2025年日本国際博覧会 会場外駐車場  
配慮計画書についての検討結果（案）

堺市環境影響評価審査会

本検討結果は、審査会が堺市長から専門的事項に係る環境の保全の見地からの意見を求められた「2025年日本国際博覧会 会場外駐車場 配慮計画書」について、その内容を専門的な観点から慎重かつ厳正に調査・検討した結果を取りまとめたものである。

なお、各事業計画案は、図 I-4-3 のとおりである。

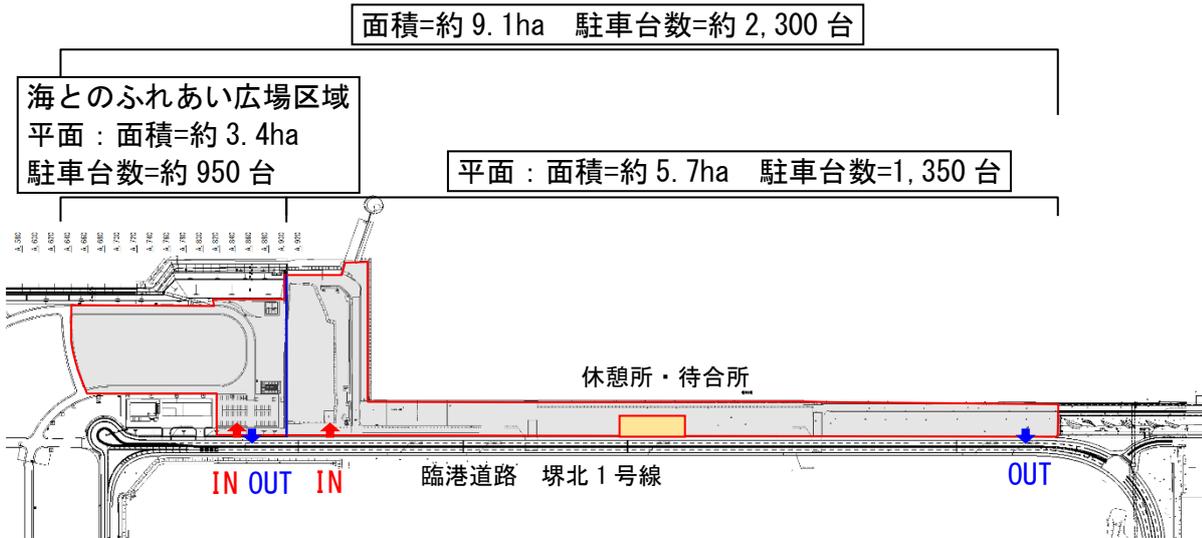
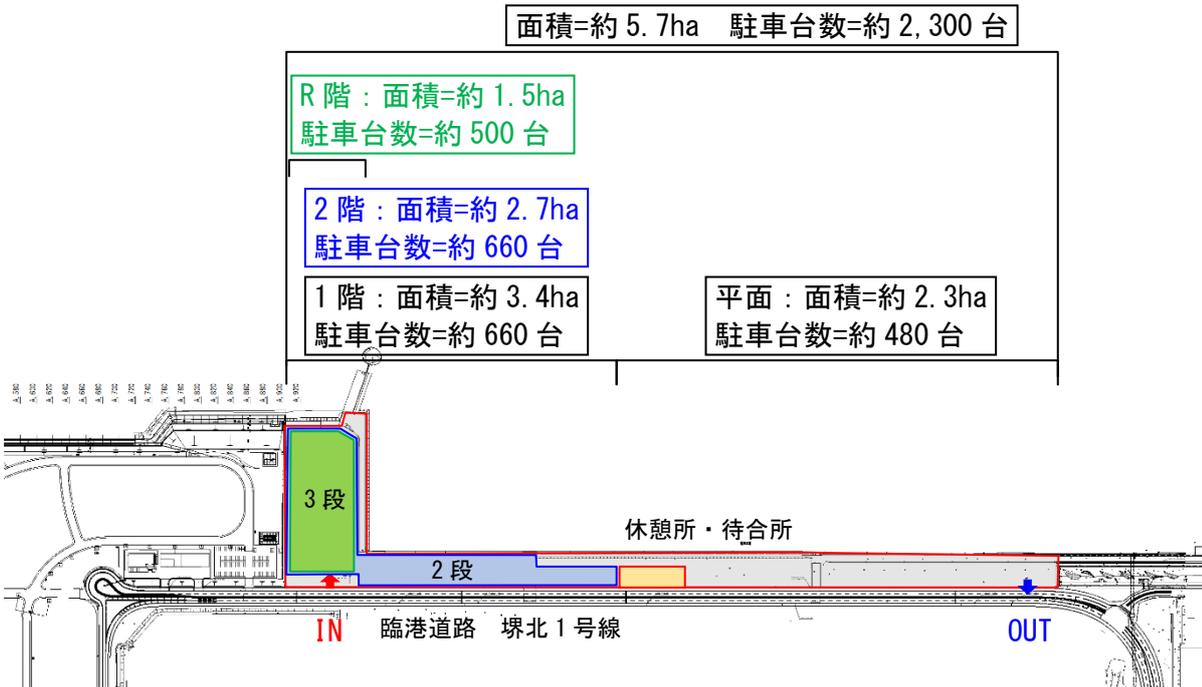
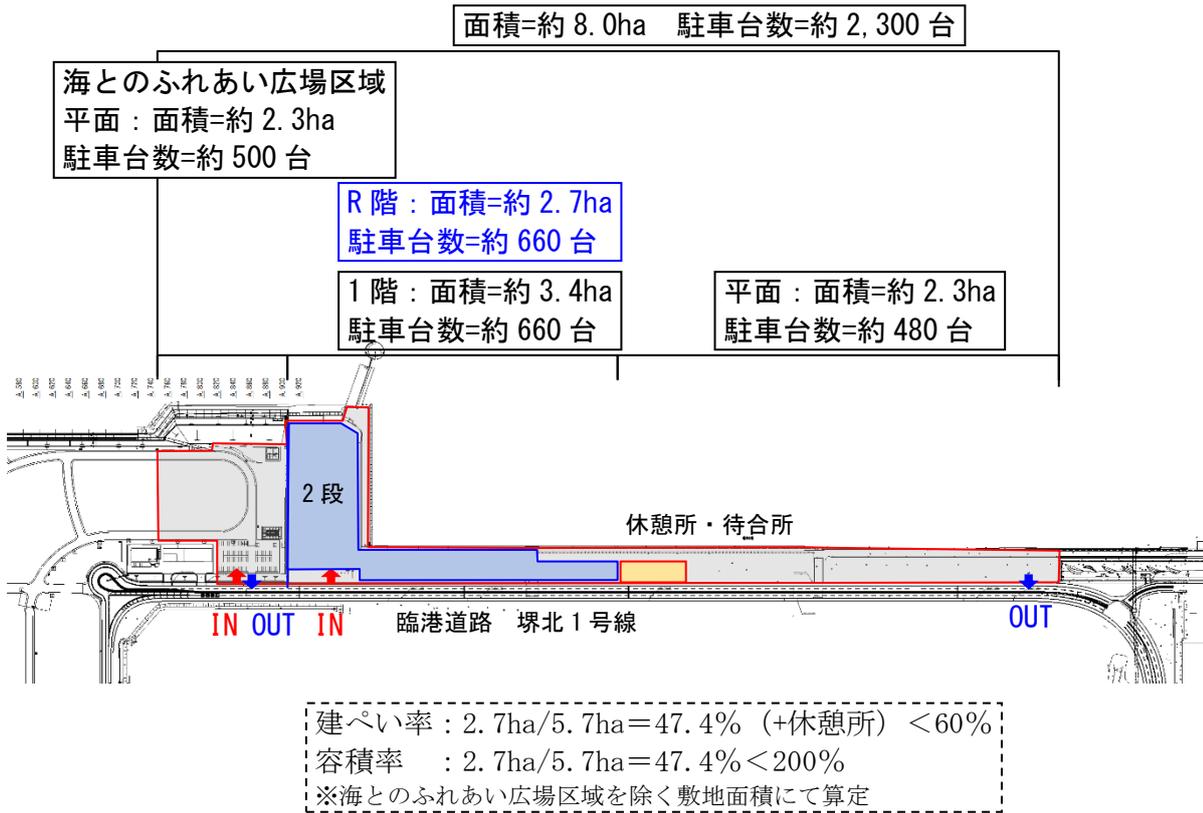
- 各案において休憩所・待合所を事業計画地の中央部に配置した理由、並びに第2案及び第3案において立体駐車場を休憩所・待合所の西側に配置した理由を事業者を確認したところ、回答は次のとおりであった。

- 休憩所・待合所の西側のエリアに駐車した車両は、駐車場を出場する際には休憩所・待合所の北側を通過して出口に向かうと考えられるが、休憩所・待合所の北側の幅が狭く、東側出口の近傍に匠町西交差点があることから、出場車両が集中する時間帯に場内での車両の滞留や周辺道路の渋滞が生じる可能性がないか事業者の説明を求めた。また、駐車場内の円滑な交通を確保するための対策についても説明を求めた。これらに対する事業者の回答は次のとおりであった。

事業計画地が細長い用地であること、各駐車マスから休憩所・待合所までの距離が遠くならないこと、パークアンドライドバス昇降場所の安全性（直線部で見通しが良い）等を考慮し、事業計画地の中央部に休憩所・待合所を1箇所設置しました。

事業計画地の東側を立体駐車場とした場合、西側に建設するよりも駐車面積に対して車路の面積が大きくなり非効率であるため、西側のまとまった土地を活用した配置としました。また、保全対象施設となる工場寮への影響を踏まえ、出来る限り離れた西側に立体駐車場を配置しました。（なお、いずれも現時点での検討状況に基づくものであるため、今後の検討により施設配置は変更となる場合があります。）

施設内の交通流動については、今後の施設設計において詳細に検討する予定です。

図 II-3-3 予測断面

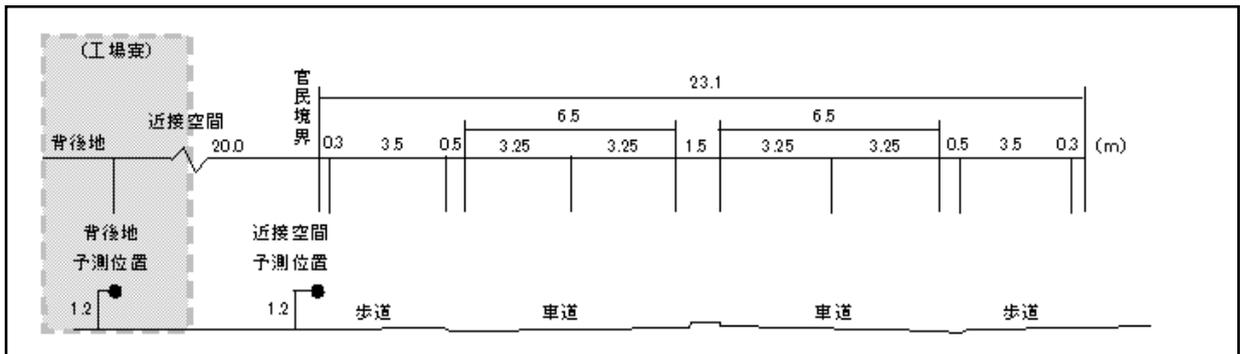
- 走行速度を60km/hとした理由を事業者を確認したところ、回答は次のとおりであった。

図 II-3-5 眺望地点

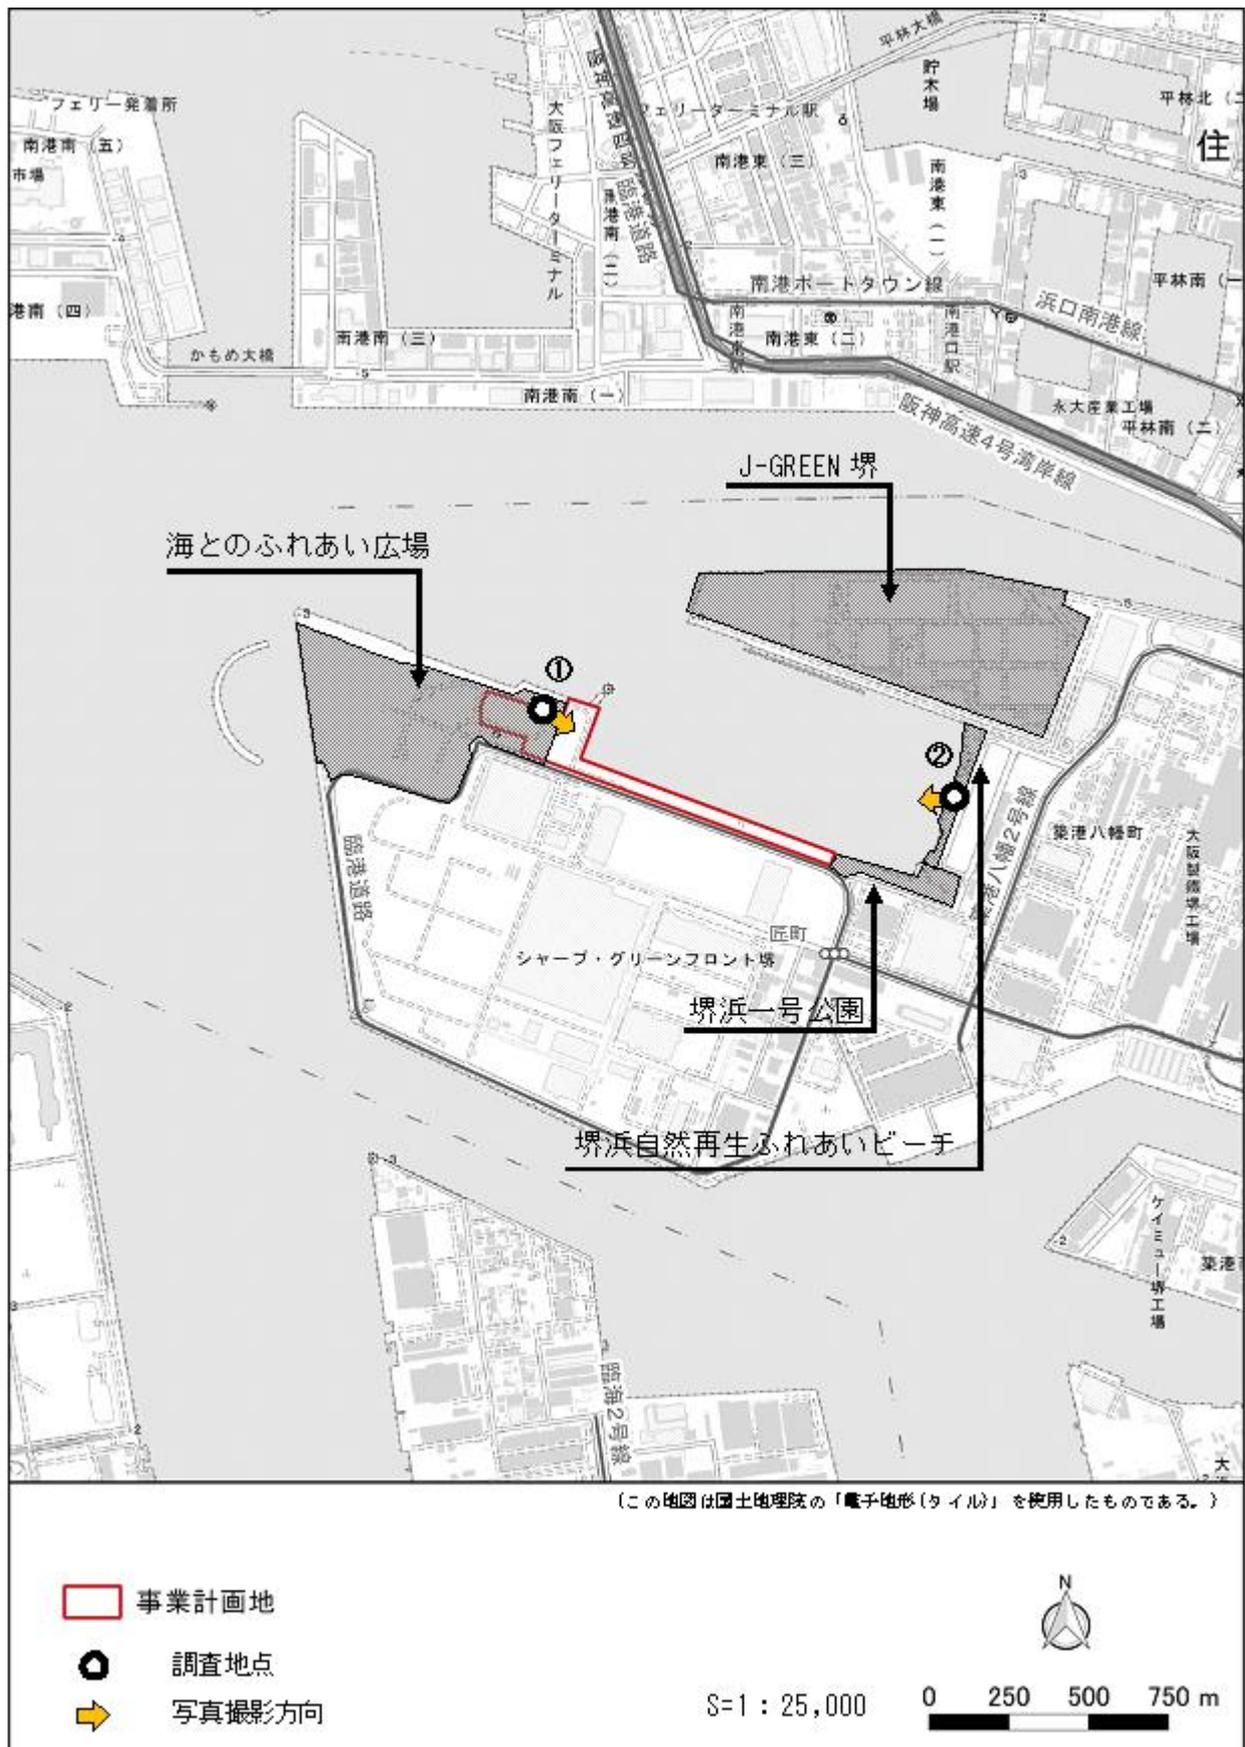
- 堺浜一号公園を東側からの眺望地点として選定しなかった理由について、事業者の説明を求めたところ、回答は次のとおりであった。

堺浜一号公園の東端には植樹帯があり、公園内の芝生広場からは事業計画地が直接は見えないこと、3案共通して公園周辺の事業計画地は平面駐車場とする計画であり、アスファルト舗装されている現況の景観と大きな変化がないことから選定していません。

図Ⅱ-3-6 フォトモンタージュ

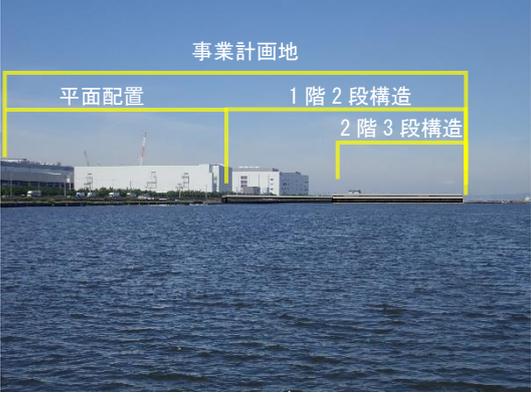
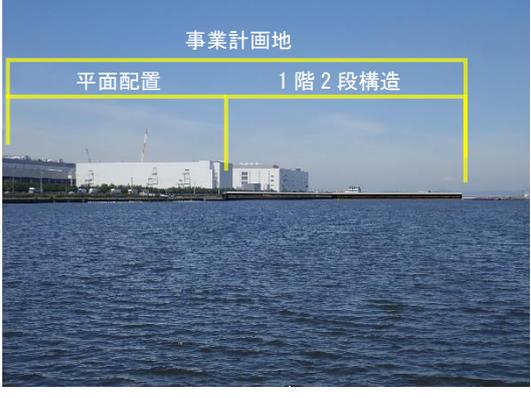
○ 「堺市景観形成ガイドライン」、「堺市景観色彩ガイドライン」を踏まえ、本事業において周辺景観との調和、圧迫感軽減に効果的な施設のデザイン、色調をどのように選定するかについて、事業者の説明を求めたところ、回答は次のとおりであった。

第2案、第3案の立体構造部分や休憩施設の外壁など一定規模の面積を有する箇所は、「堺市景観色彩ガイドライン」の市街地景観-工業地系に準じて、周辺の工業地域の色彩に調和するものをベースカラーとして選定します。防護柵等は、事業計画地周辺との調和を図るため、事業計画地やその周辺で使用されている焦げ茶系を中心に選定します。

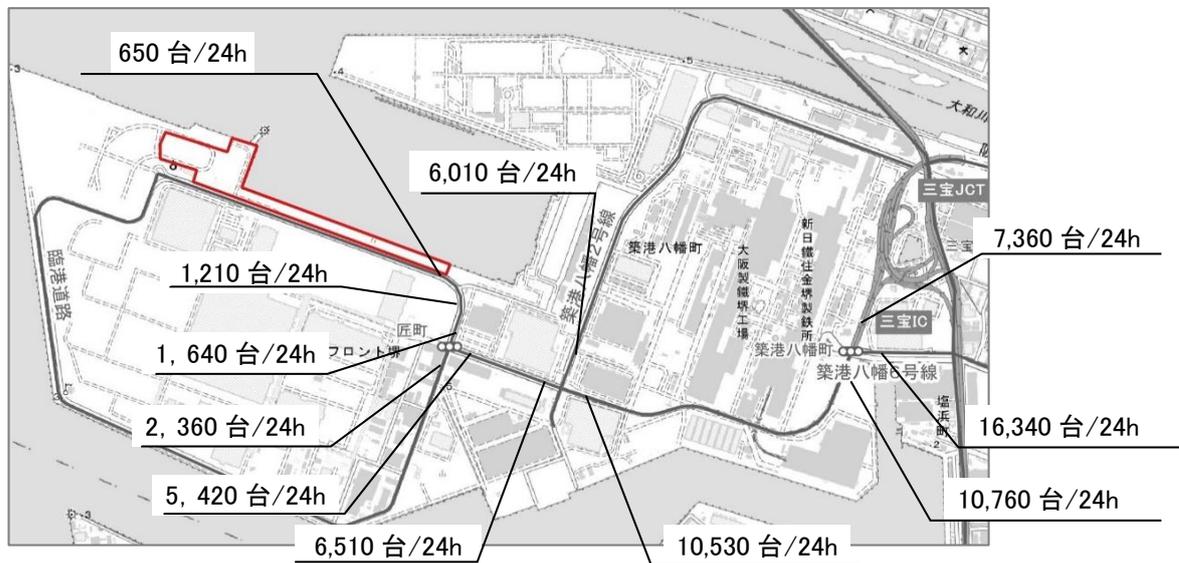
- 現況の交通量と施設利用車両の交通量は現況の4車線道路の交通容量内に十分収まるとされているが、4車線道路の交通容量を示して交通容量内に収まることについて説明するよう、事業者に求めたところ、回答は次のとおりであった。

事業計画地周辺の臨港道路は4車線であり、道路構造令5条の3によると、第4種道路（都市部の一般道路）の1車線あたりの設計基準交通量は、10,000～12,000（台/日）とされており、4車線の場合は、40,000～48,000（台/日）となります。設計基準交通量とは、自動車の最大許容交通量であり、交通容量に標準的な道路条件や交通条件を考慮した分を低減して定めたものです。すなわち、事業計画地周辺の4車線道路の交通容量は、少なくとも40,000台/日以上であると考えます。

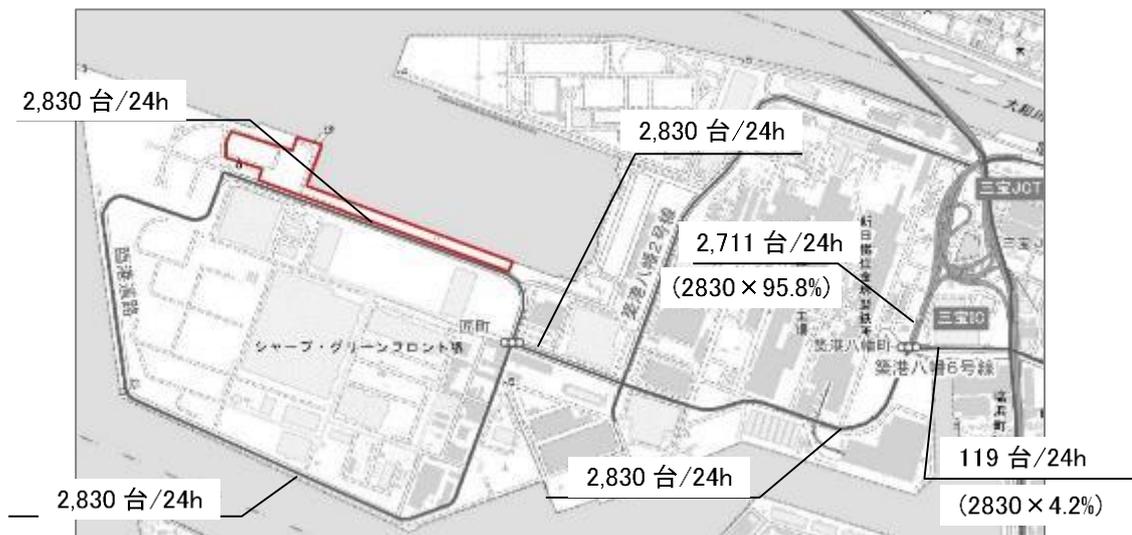
- 三宝出入口から事業計画地との間の臨港道路の現況交通量及び施設利用車両の交通量を示すよう、事業者に求めたところ、回答は次のとおりであった。

現況交通量（既往の交差点交通量調査の方向別の断面交通量）は次のとおりです。

また、施設利用交通量（2,830台/日）は、以下のように周辺道路を利用するものと想定しています。
